**“Progetto di un impianto eolico denominato “Pitigliano” ubicato nei comuni di Pitigliano (GR) e Sorano (GR) costituito da 20 (venti) aerogeneratori di potenza nominale 7,0 MW per un totale di 140,0 MW con relative opere connesse ed infrastrutture indispensabili”**

## TESTO DELLE OSSERVAZIONI

Immagine 1. Vincoli ex art. 136 del CBC dal PIT della Regione Toscana e zona approssimativa dove è progettato l'impianto industriale.

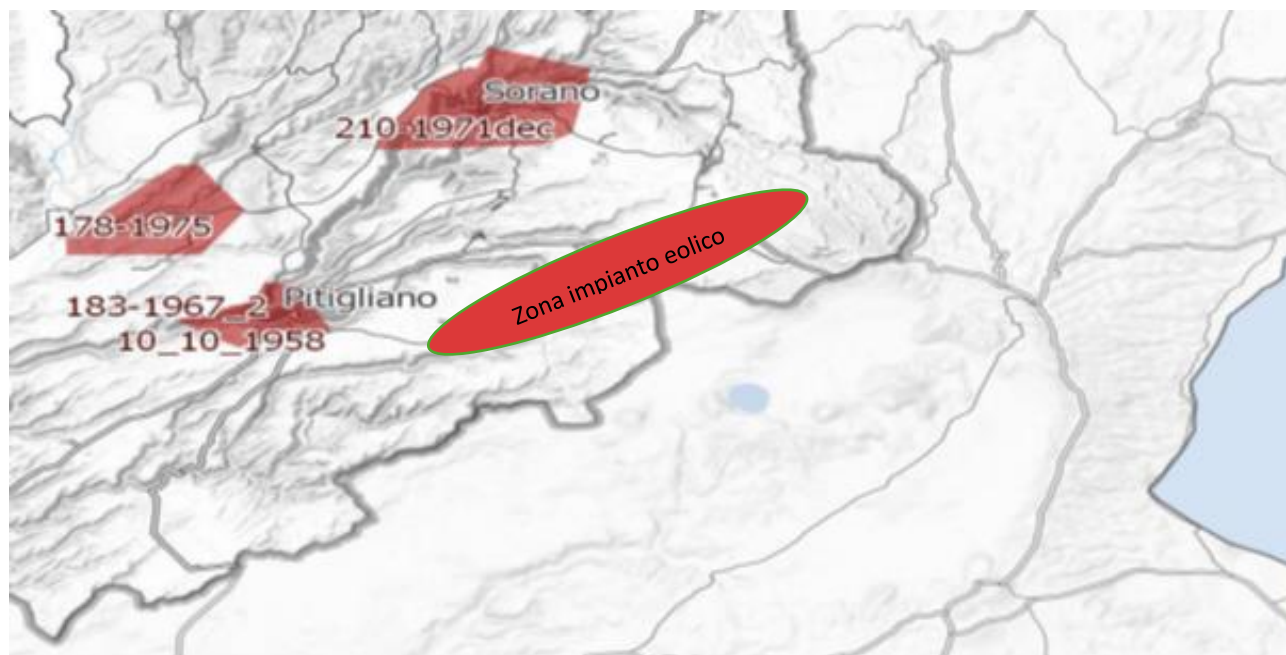
Al contrario di quanto sostiene la proponente, si evidenzia che l'impianto eolico industriale citato non solo ricadrebbe con tutti e 20 gli aerogeneratori all'interno delle fasce di rispetto di 3 km di due vincoli paesaggistici di notevole interesse pubblico esistenti nella Regione Lazio e con una parte di essi nel vincolo paesaggistico del Centro abitato di Sorano ( GR) quindi in aree non idonee all'installazione di impianti di energia rinnovabile. Addirittura, alcuni aerogeneratori sarebbero ubicati a poche centinaia di metri dai perimetri dei due vincoli paesaggistici laziali ex art 136 del CBC. Ma la non idoneità dell'area non sarebbe certificata soltanto da questi vincoli paesaggistici ma anche dalle fasce di rispetto dei Beni della Parte seconda del CBC numerosi nel territorio interessato dal progetto dell'impianto eolico. Infatti la Proponente a pag 11 del SIA scrive: *"L'area interessata si trova all'esterno delle aree SIN individuate in Toscana e dista circa: 2,8 km dal centro abitato di Pitigliano, 2,7 km dal centro abitato di Onano, 2,8 km dal centro abitato di Latera"*. Quindi l'impianto come certifica la proponente potrebbe ricadere all'interno delle fasce di rispetto dei Centri Storici dei paesi citati e comunque li lambirebbe. Incompatibile sarebbe l'ubicazione di una parte del cavidotto che ricadrebbe nelle fasce di rispetto

*Inoltre, come sostiene la Proponente parte dell'impianto si verrebbe a trovare a 3,5 km dal centro abitato di Sorano. Infatti, tre degli aerogeneratori WTG 08, 09, 10 sono addirittura all'interno delle fasce di rispetto dei 3 km del suo vincolo paesaggistico di notevole interesse pubblico ex art 136 del CBC. Si evidenzia che così si crea*

un'ulteriore incompatibilità con la tutela del Paesaggio.

Immagine 3. Cumulo di una parte di impianti eolici, fotovoltaici e geotermici industriali in progettazione ed esistenti intorno all’eolico industriale “Pitigliano”.

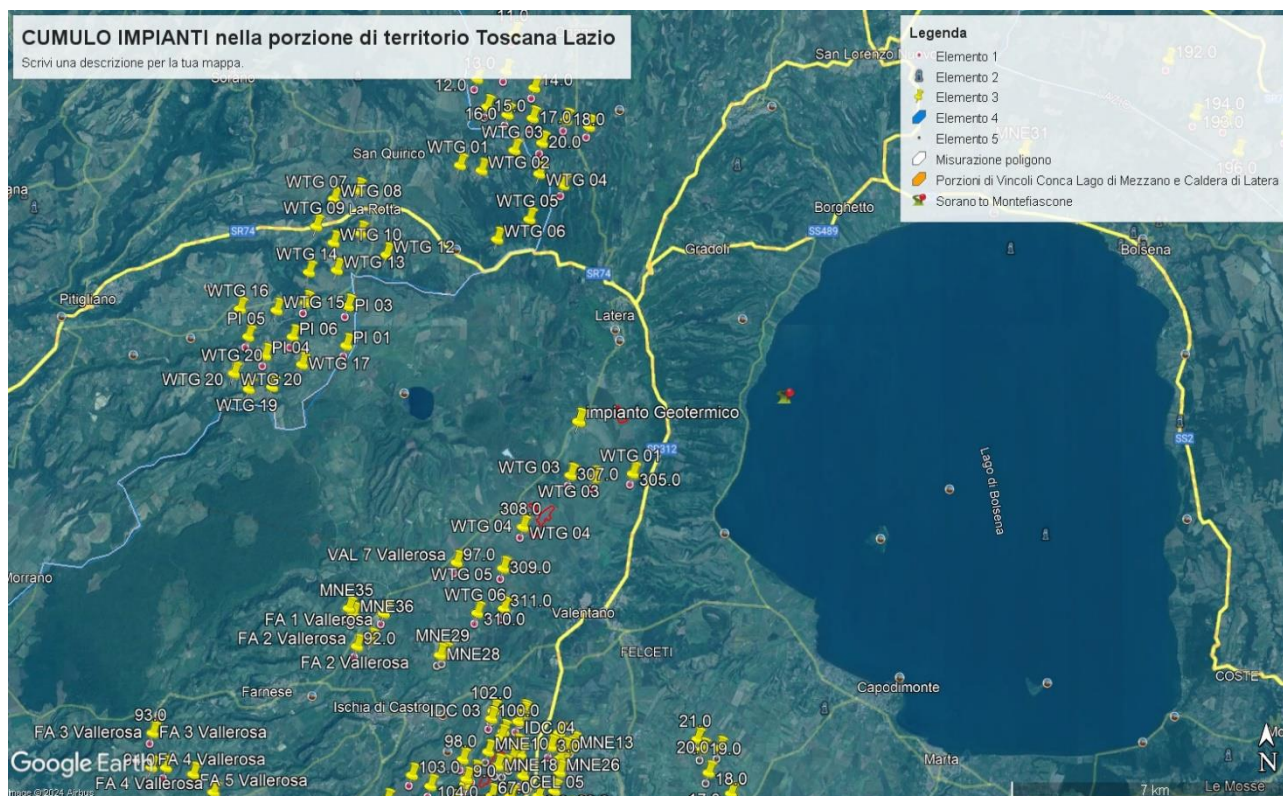
Tornando alle Linee guida nazionali, l’allegato IV dedica il paragrafo 3 agli impatti visivi e quelli sui Beni Culturali, Paesaggistici, Naturalistici e Culturali, ecc. Viene detto che la valutazione dell’impatto visivo dovrà essere effettuata tenendo conto “degli elementi caratterizzanti e qualificanti il paesaggio, effettuata alle diverse scale di studio (vasta, intermedia e di dettaglio...”. Le analisi debbono non solo definire l’area di visibilità dell’impianto eolico industriale, ma anche il modo in cui l’impianto viene percepito all’interno del bacino visivo. Le analisi visive debbono inoltre tener in opportuna considerazione gli effetti cumulativi derivanti dalla compresenza di più impianti”. Nella Relazione Paesaggistica e nello Studio di Impatto Ambientale prodotte dalla proponente come già evidenziato è stato ignorato il vincolo paesaggistico di notevole interesse pubblico ex articolo 136 del Codice dei Beni

Culturali “*Ambito paesaggistico, geologico e geomorfologico dell’orlo della caldera di Latera ...*” Non vengono nemmeno citati gli impianti eolici in progetto al MASE, il “Rempillo” (6 aerogeneratori) e un altro in verifica amministrativa di 14 aerogeneratori e 72, 6 MW. Ad oggi nei territori di Pitigliano, Sorano e in quello limitrofo potenzialmente potrebbero essere insediati 40 aerogeneratori alti 200 metri e larghi 170. Ma la proponente non cita neanche altri impianti che creerebbero il cumulo e quindi maggiore impatto. Infatti, sul territorio della “Città del Tufo” (Sorano e Pitigliano) impatterebbero anche l’impianto eolico “Montarzo” di Onano con 13 aerogeneratori con le dimensioni ricordate, l’altro eolico industriale nel territorio di Valentano con sette aerogeneratori (stesse dimensioni), gli impianti di Farnese con un minieolico di 3 Torri alte 60 metri già installate in località Poggio del Crognolo e l’impianto eolico industriale “Vallerosa” (7 aerogeneratori alti 200 metri e larghi 158 metri) in procedura VIA presso la Regione Lazio. Inoltre, altri impianti del minieolico già presenti a Valentano, Cellere e Piansano e due progetti eolici industriali con le stesse dimensioni (200 m x 170 m) nel Comune di Ischia di Castro. La valutazione del cumulo non prende neanche in considerazione gli impianti industriali di fotovoltaico e agrivoltaico in progetto a Farnese, Valentano, Ischia di Castro, Cellere. L’impianto geotermico in procedura Via al MASE, progettato nella Caldera di Latera. Quindi è stata effettuata una valutazione del potenziale impatto cumulativo non veritiera a dispetto di quanto affermato dalla proponente che sostiene di aver preso in considerazione uno spazio di 10 km intorno al suo impianto per gli impatti che si creerebbero.
